MEMO

Onderwerp:
Afronding dijkwerkzaamheden Anna Jacobapolder II (ecologie)

Projectnummer:
110502.201310

Kenmerk:
PZDB-M-09250

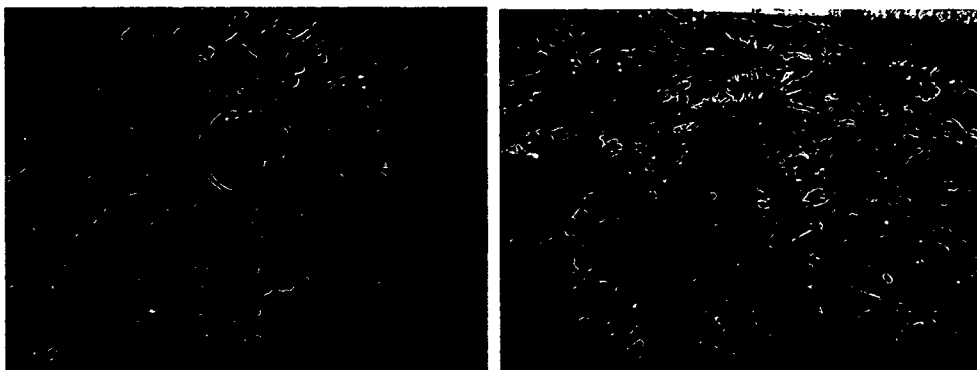
- Langs het dijktraject zijn bijenhoeven aangelegd. Dit zijn zogenaamde zandhopen die een goede plek vormen voor schorzijdebijen. In deze zandhopen zijn verschillende holletjes en bijen waargenomen. Zie onderstaande foto's.
